福島第一原子力発電所 特定原子力施設に係る実施計画変更比較表（第Ⅱ章 2.10 放射性固体廃棄物等の管理施設）

変更前	変更後	変更理由
	<p><u>2.10.1.3.2 固体廃棄物貯蔵庫</u></p> <p><u>固体廃棄物貯蔵庫は、固体廃棄物貯蔵庫（第1棟～第8棟）、固体廃棄物貯蔵庫第9棟及び固体廃棄物貯蔵庫第10棟で構成され、特定原子力施設に対する規制基準を満たすため、以下の設計及び対策を行う。</u></p> <p><u>ただし、固体廃棄物貯蔵庫（第1棟～第8棟）の設計等については、原則、発災前に許可及び認可を受けた原子炉設置許可申請書及び工事計画認可申請書に従うものとする。</u></p> <p><u>(1) 放射性固体廃棄物等の貯蔵</u></p> <p><u>放射性固体廃棄物等の貯蔵に当たっては、廃棄物の性状に応じ、十分な保管容量を確保し、遮蔽等の適切な管理を行う固体廃棄物貯蔵庫を設置することにより、敷地周辺の線量を達成できる限り低減する設計とする。</u></p> <p><u>(2) 放射性気体廃棄物の処理・管理</u></p> <p><u>固体廃棄物貯蔵庫は、同施設で発生が想定される放射性気体廃棄物の処理に当たって、廃棄物の性状に応じ、当該廃棄物の放出量を抑制し、適切に処理・管理を行うことにより、敷地周辺の線量を達成できる限り低減する設計及び運用とする。</u></p> <p><u>(3) 放射性物質の放出抑制等による敷地周辺の放射線防護等</u></p> <p><u>固体廃棄物貯蔵庫は、同施設から大気中へ放出される放射性物質の適切な抑制対策を実施することにより、敷地周辺の線量を達成できる限り低減する設計とする。特に同施設内に保管される発災以降に発生した瓦礫類による敷地境界における実効線量が、その他の施設等の寄与分を含めて1mSv/年未満となるような設計とする。</u></p> <p><u>(4) 作業員の被ばく線量の管理等</u></p> <p><u>固体廃棄物貯蔵庫は、現存被ばく状況での放射線業務従事者の作業性等を考慮して、遮へい、貯蔵容器の配置、換気、除染等の所要の放射線防護上の措置に加え、作業時における放射線被ばく管理措置を講じることにより、放射線業務従事者が立ち入る場所の線量及び作業に伴う被ばく線量を達成できる限り低減する設計及び運用とする。</u></p> <p><u>(5) 緊急時対策</u></p> <p><u>固体廃棄物貯蔵庫には、事故時において必要な安全避難通路等の他、事故時に施設内に居るすべての人に対する指示が出来る適切な警報系及び通信連絡設備を整備する設計とする。</u></p> <p><u>(6) 設計上の考慮</u></p> <p><u>固体廃棄物貯蔵庫は、その安全上の重要度を踏まえ、以下に掲げる事項を適切

変更前	変更後	変更理由
<p>(現行記載なし)</p>	 <p>図-7 固体廃棄物貯蔵庫第10棟 断面図 (単位: m)</p>	<p>固体廃棄物貯蔵庫第10棟の設置に伴う追加</p>

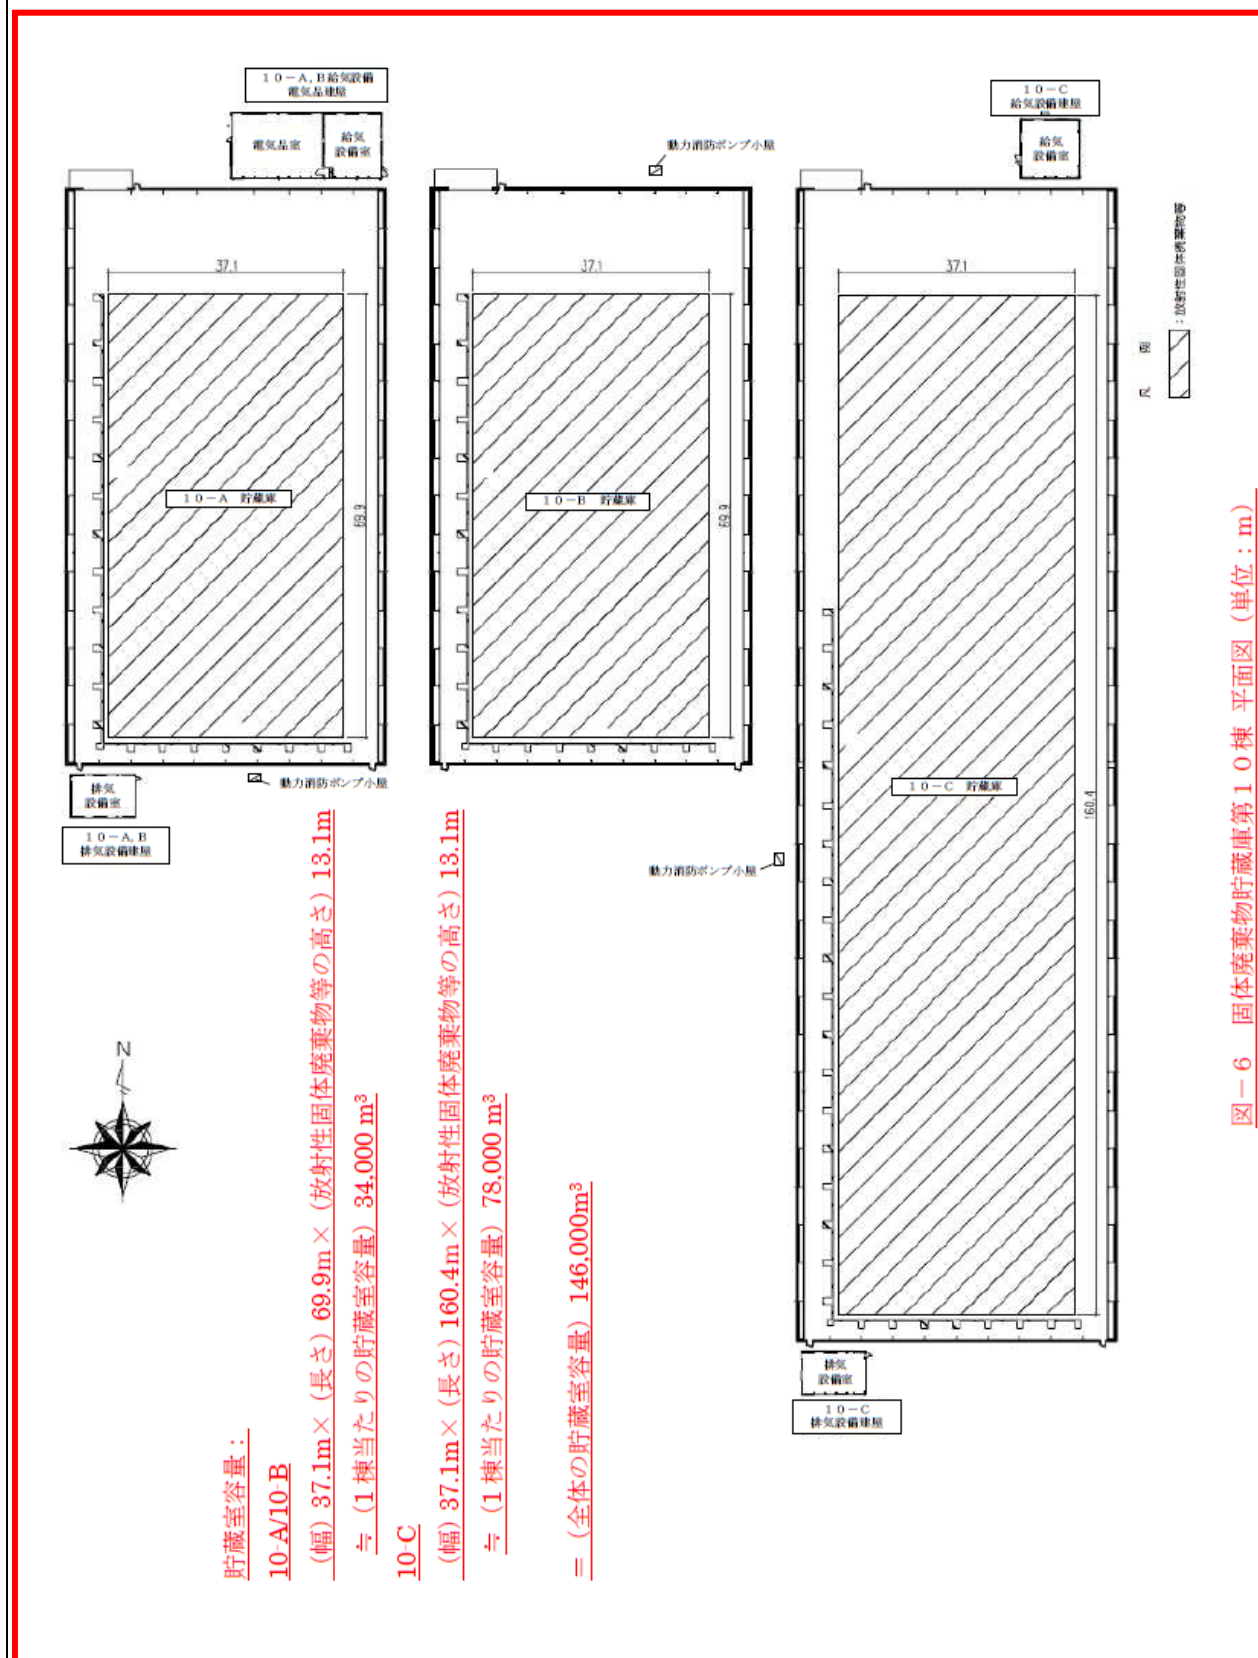
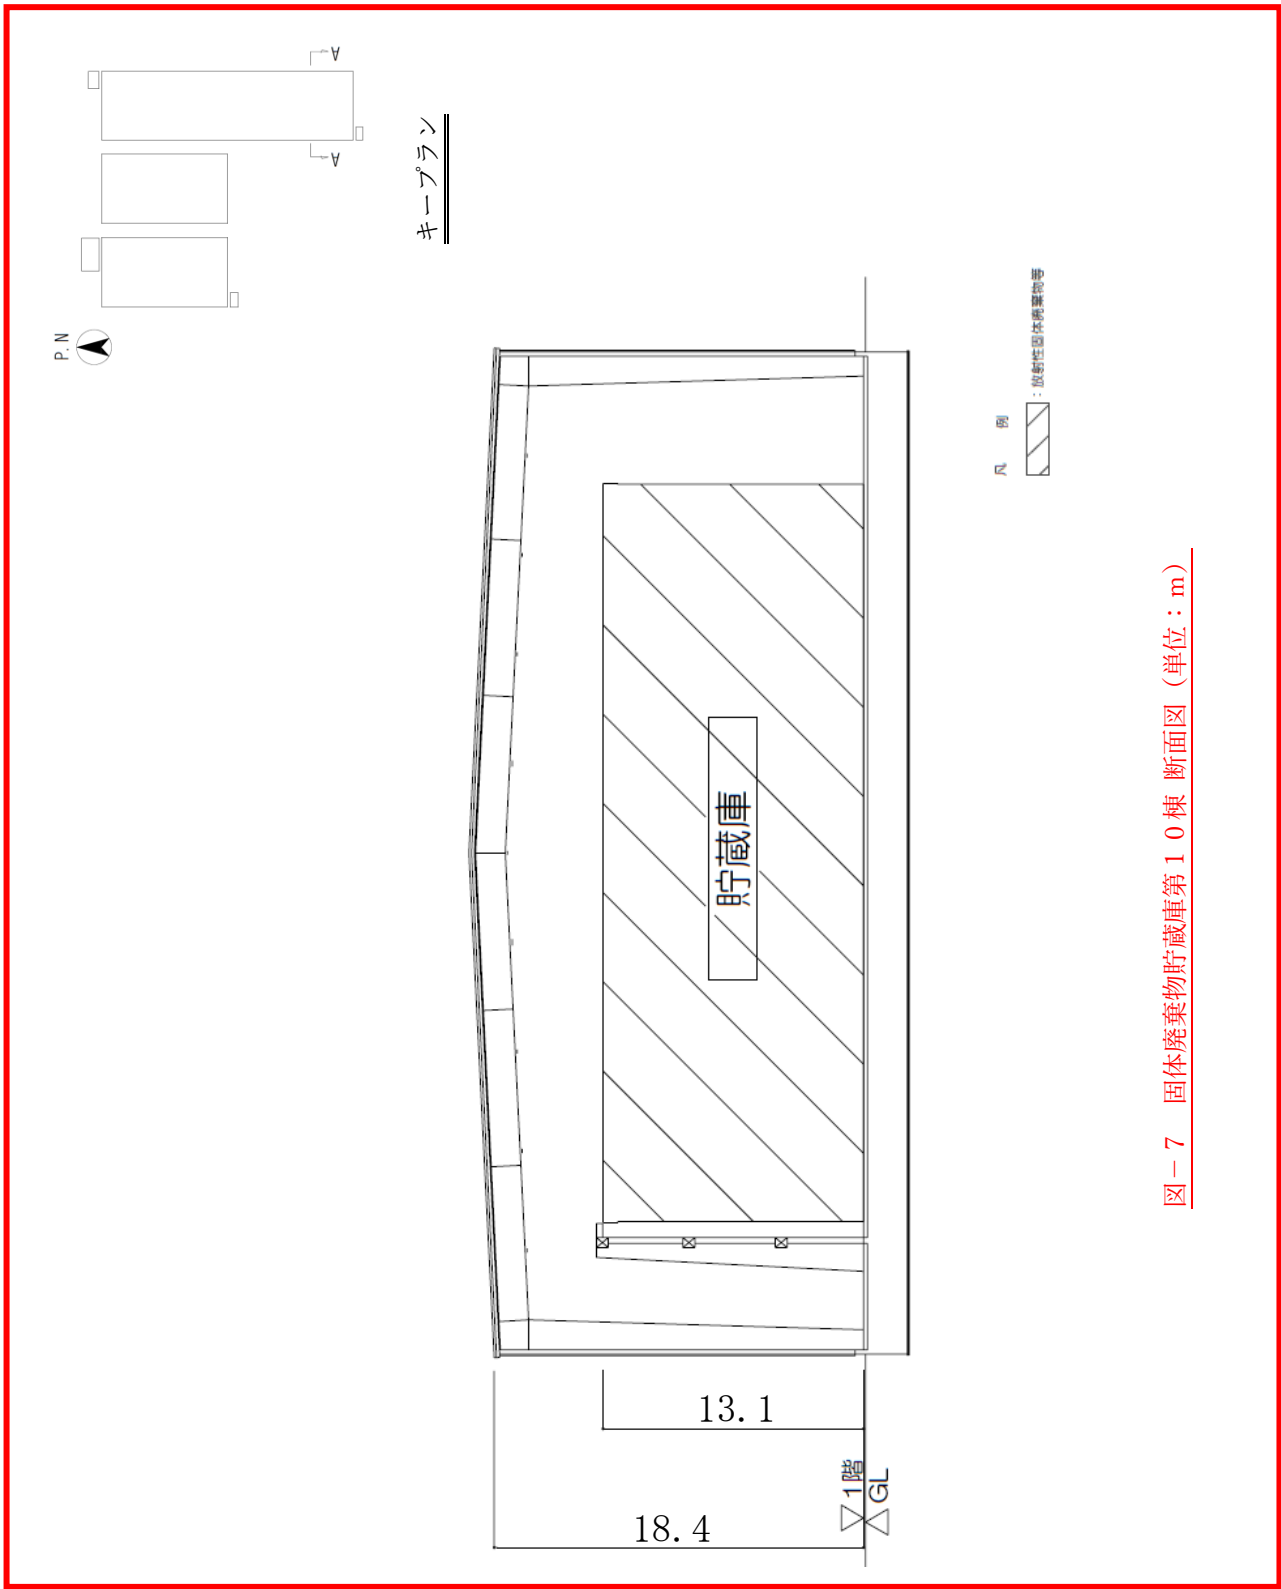
固体廃棄物貯蔵庫第10棟の設置に伴う追加

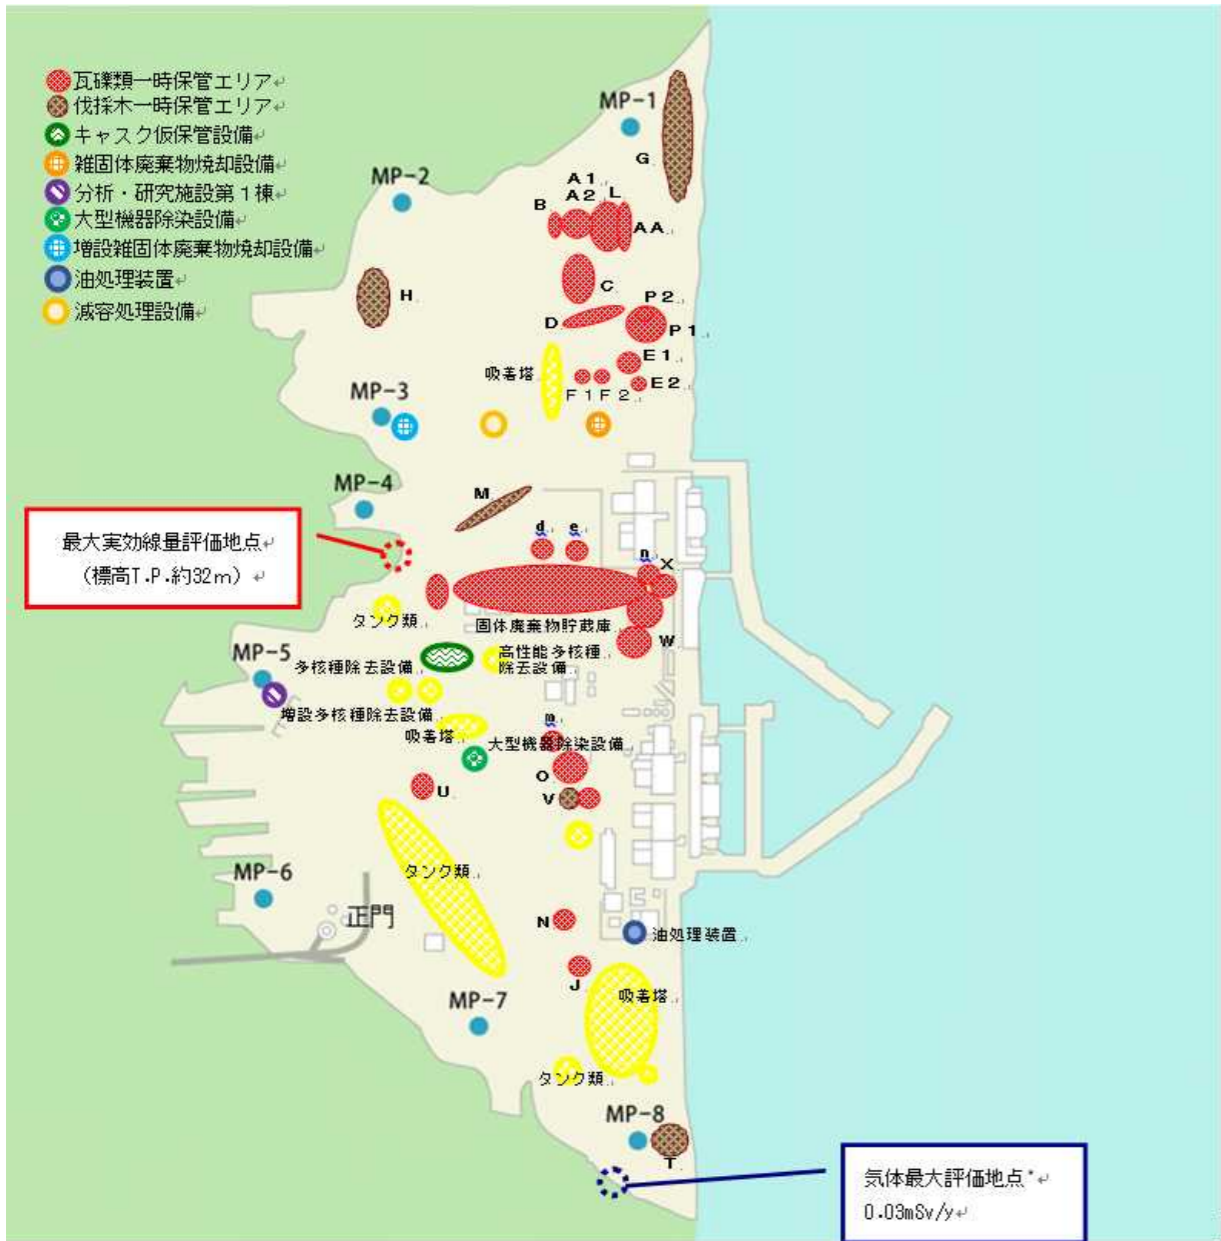
変更前	変更後	変更理由
<p>(中略)</p>  <p>図 2.2.2 - 2 敷地境界線上の最大実効線量評価地点</p> <p>* : 1~4号機原子炉建屋(原子炉格納容器を含む)以外からの追加的放出は極めて少ないと考えられるため、1~4号機原子炉建屋からの放出量により評価</p>	<p>(中略)</p>  <p>図 2.2.2 - 2 敷地境界線上の最大実効線量評価地点</p> <p>* : 1~4号機原子炉建屋(原子炉格納容器を含む)以外からの追加的放出は極めて少ないと考えられるため、1~4号機原子炉建屋からの放出量により評価</p>	<p>固体廃棄物貯蔵庫第 10 棟の設置に伴う追加</p>
